Procès-verbal de contrôle d'une installation électrique en BT et TBT

NON CONFORME

Rue Impasse de Hamme
 Numéro 10
 Boîte
 Code postal 1320
 Commune BEAUVECHAIN
 Pays Belgique

Visite de contrôle d'une ancienne installation électrique domestique d'une unité d'habitation lors de la vente sur la demande du vendeur selon (AR 08/09/2019) - RGIE Livre 1 - 8.4.2. et 8.2.1. et 4.2.4.3.

III. SCHEMA DE POSITION

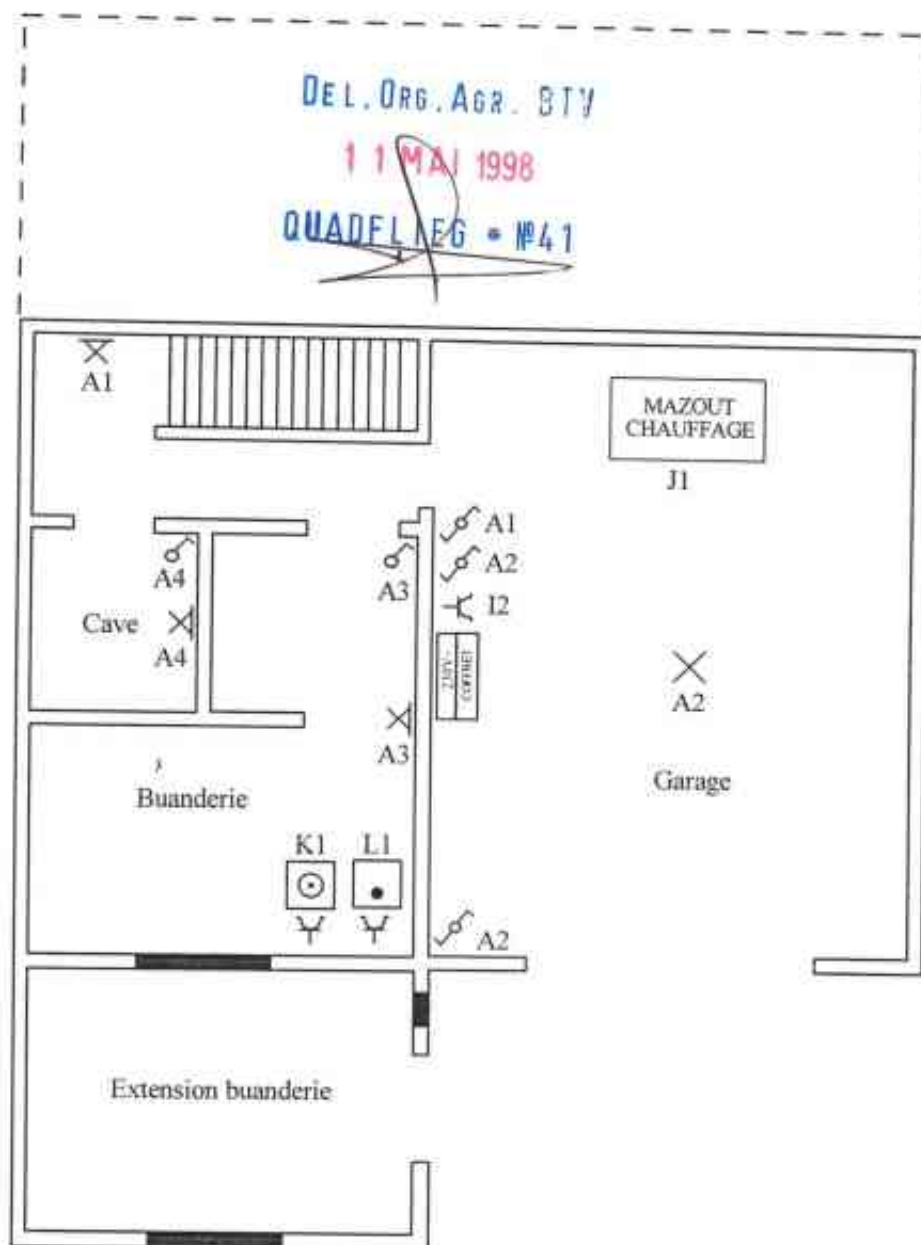
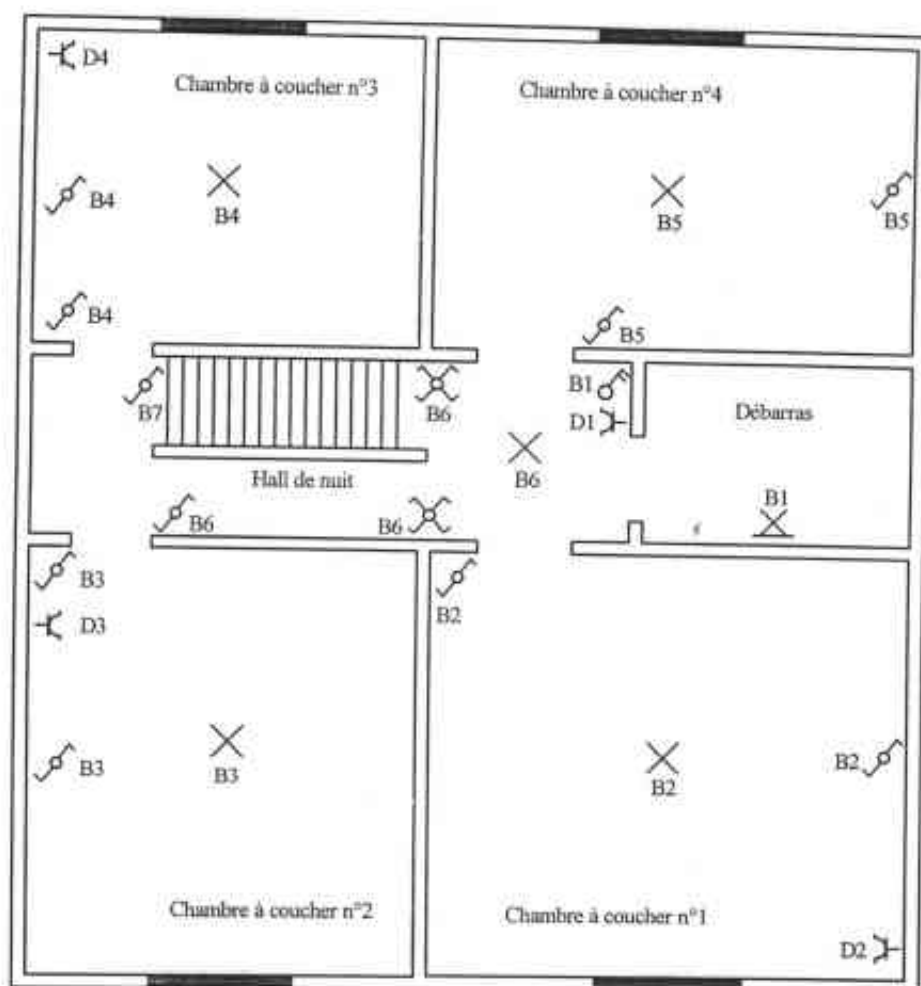
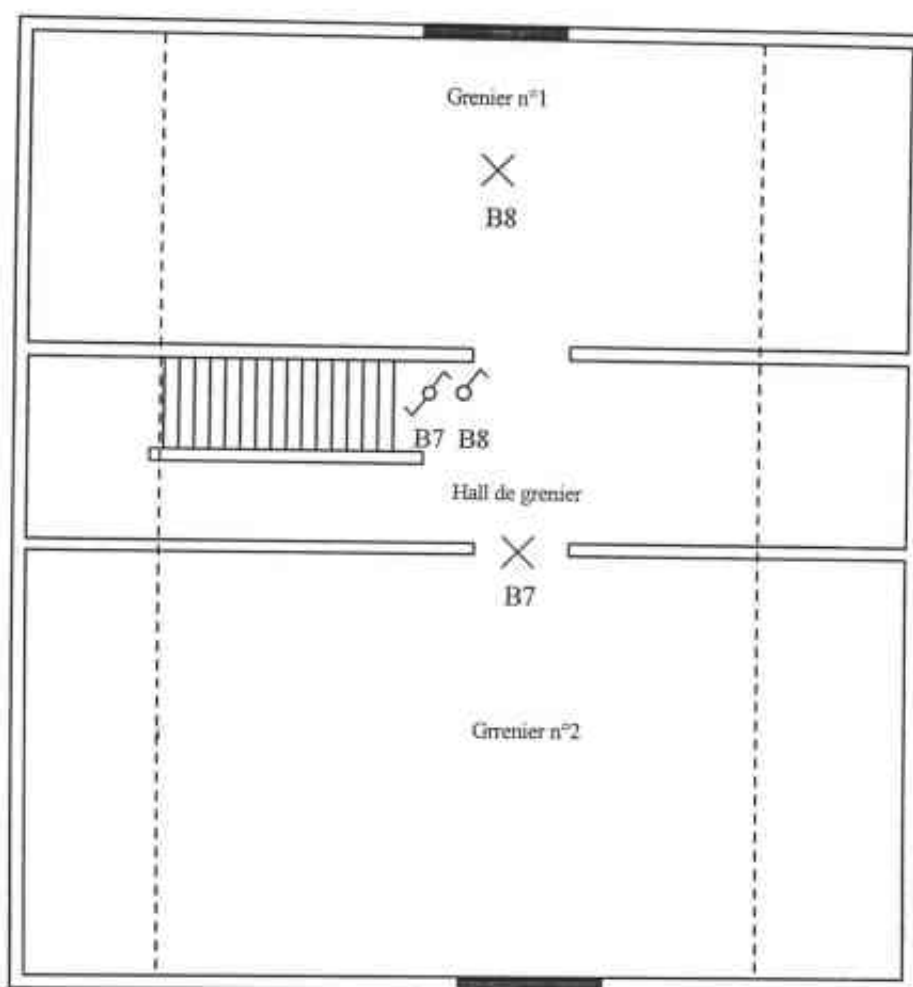
- I1.02 Le schéma unifilaire de l'installation ne correspond pas à la réalité. (Livre 1 Section 2.12 - 2.13 et 3.1.2)
- I1.04 Plan de position de l'installation n'est pas présent ne correspond pas à la réalité. (Livre 1 Section 2.12 - 2.13 et 3.1.2)

- I1.05 Renseigner aux schémas unifilaire et de position les coordonnées de l'électricien que l'adresse de l'installation d'installation domestique. (Livre 1 Section 2.12 - 2.13 et 3.1.2 et 9.1.2)
